LM-PIE-28-2020

### INFORME DE INSPECCIÓN

# INSPECCIÓN DE LA CONSTRUCCIÓN DE PUENTES DEL PROYECTO MEJORAMIENTO DE RUTA NACIONAL N° 160, SECCIÓN PLAYA NARANJO- PAQUERA

Figura 2. Planos constructivos del puente sobre el Río Gigante

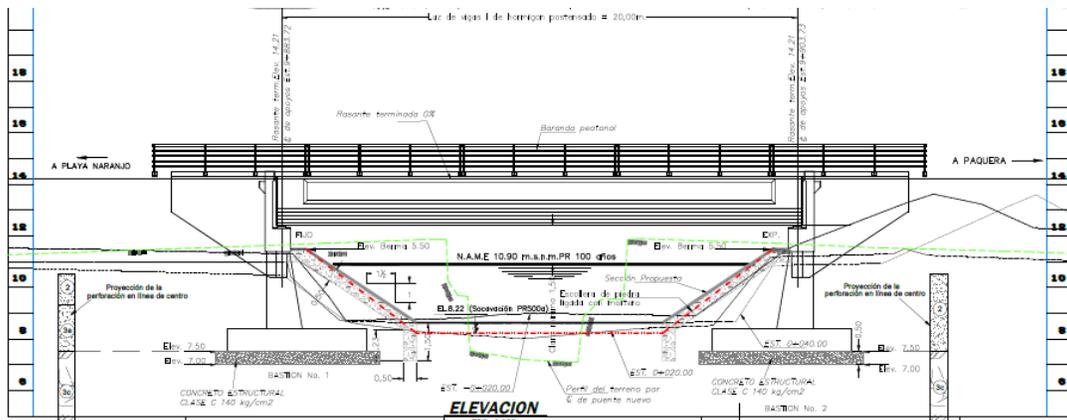
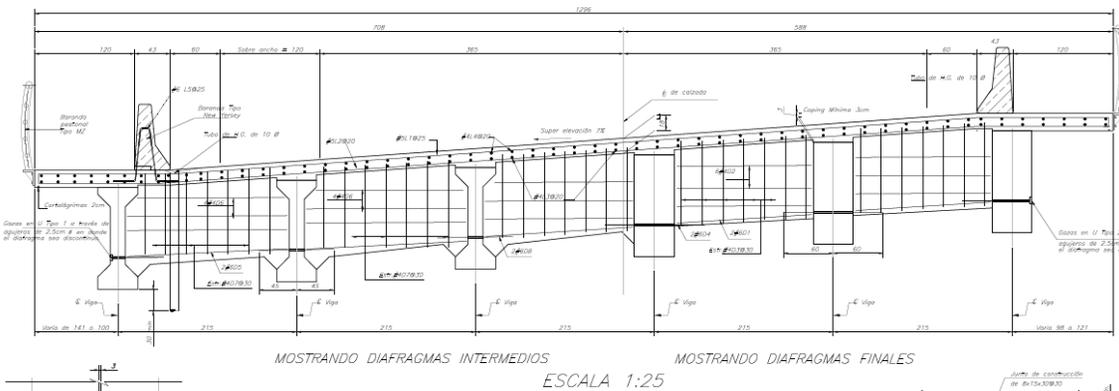
- Se observó la unión, en el extremo de las vigas de concreto prefabricadas, de la placa de acero de la parte inferior de la viga, con la placa de acero superior del apoyo que sirve para fijación de los pernos de anclaje con la subestructura (ver Figura 4). Este tipo unión no coincide con el detalle mostrado en los planos constructivos.

- Se observó problemas de erosión y deslizamiento del suelo del talud a ambos lados de los bastiones contiguo a la zona de los aletones, tanto aguas arriba como aguas abajo en ambos bastiones; y la socavación del sistema de protección tipo escollera, aguas abajo frente al bastión 1 (hacia Playa Naranjo) del puente. (ver Figura 6). En planos no se indica la extensión de área que debe abarcar el sistema de protección tipo escolleras.

Figura 7. Planos constructivos del puente sobre el Río Grande

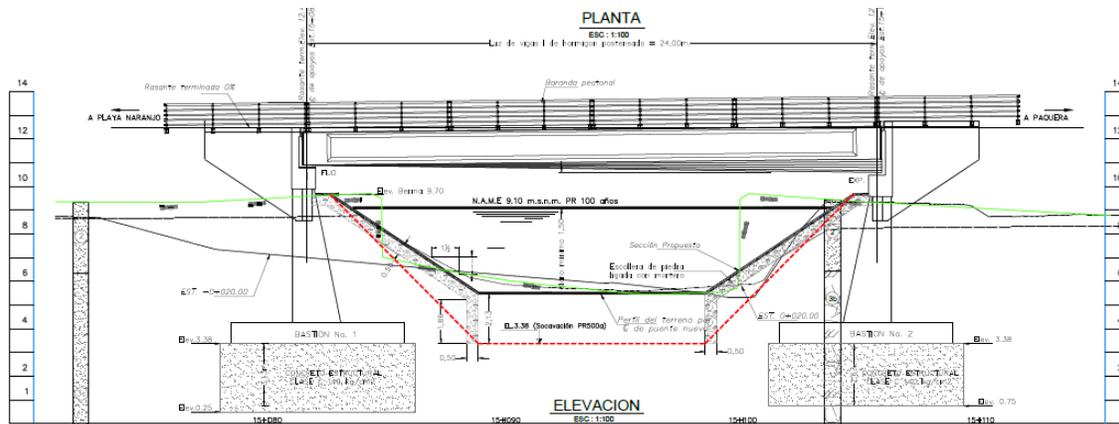
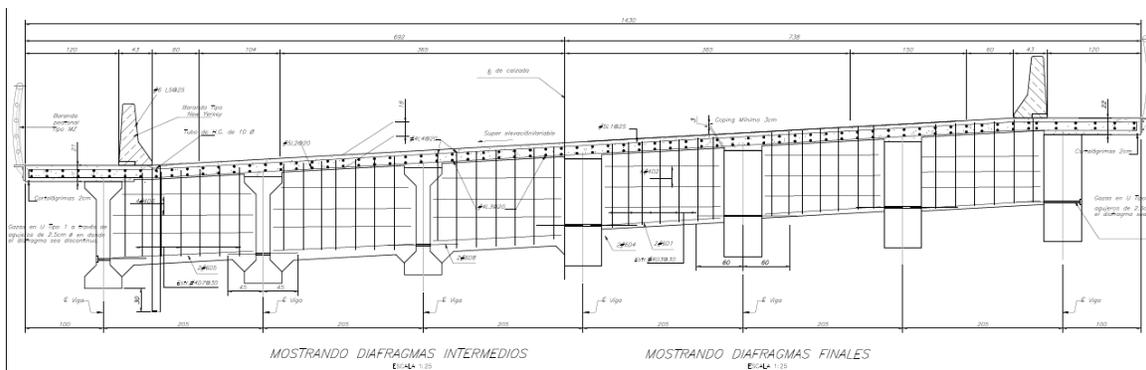
- Se observaron diferencias de geometría y detalles estructurales en los bastiones, entre lo construido y lo indicado en planos constructivos. Estas diferencias son:
  - La inclusión de un muro lateral en ambos extremos de la viga cabezal en ambos bastiones (ver Figura 10).
  - Variaciones en las alturas de los pedestales y de viga cabezal del bastión 2 (hacia Paquera).
  - Al momento de la inspección, las llaves sísmicas indicadas en planos constructivos, aún no habían sido construidas y no existe evidencia de que se vayan a construir, en ambos bastiones.

- Consultar sobre los cambios en la geometría y detalles estructurales en la viga cabezal de los bastiones del puente, según lo construido con respecto a planos. Solicitar la última versión de los planos constructivos.
- Consultar el porqué del acero de refuerzo con poco recubrimiento o expuesto parcialmente en los aletones, ya que no se detalla en planos la continuidad del acero de refuerzo de los aletones con algún otro elemento en los accesos del puente.

Figura 12. Planos constructivos del puente sobre el Río Guarial.

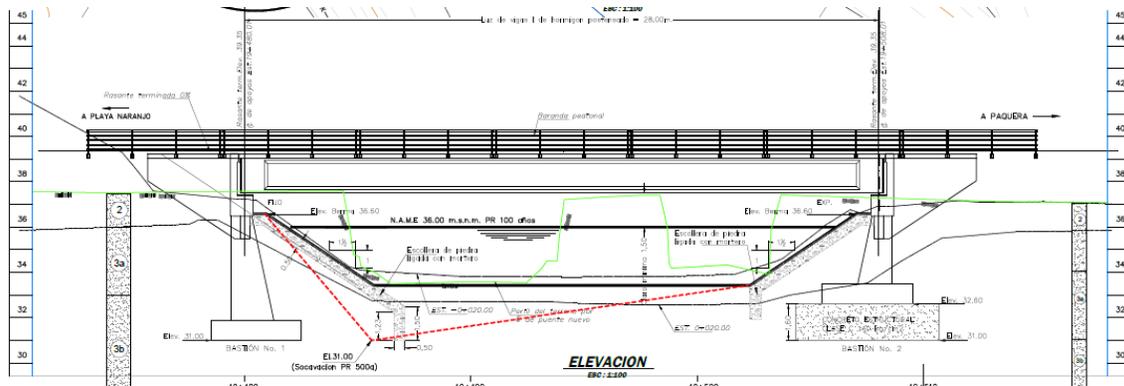
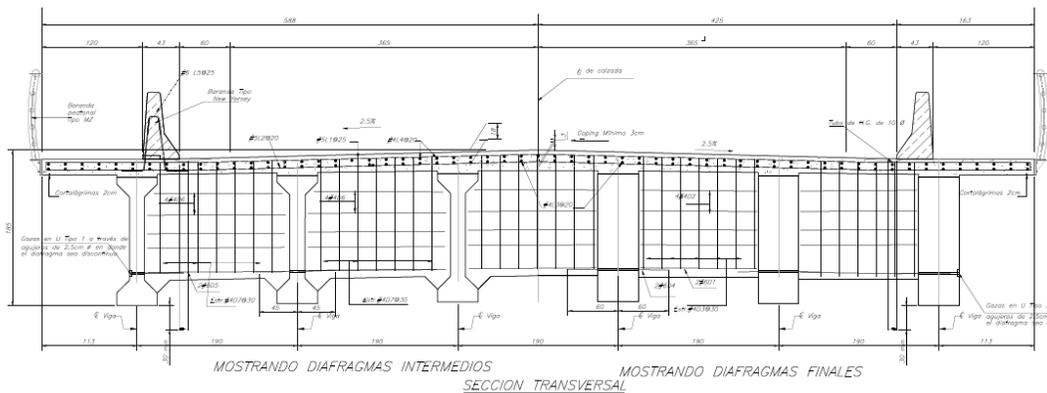
- Se observó la unión, en el extremo de las vigas de concreto prefabricadas, de la placa de acero de la parte inferior de la viga, con la placa de acero superior del apoyo que sirve para fijación de los pernos de anclaje con la subestructura (ver Figura 14a). Este tipo unión no coincide con el detalle mostrado en los planos constructivos. Además, se observaron los elementos de acero del apoyo con indicios de oxidación.

- No se observó evidencia de algún tipo de membrana impermeabilizante detrás de los bastiones del puente, en los rellenos de aproximación. Los planos no indican la necesidad de colocar una membrana impermeabilizante en la espalda del muro del bastión (ver Figura 15).
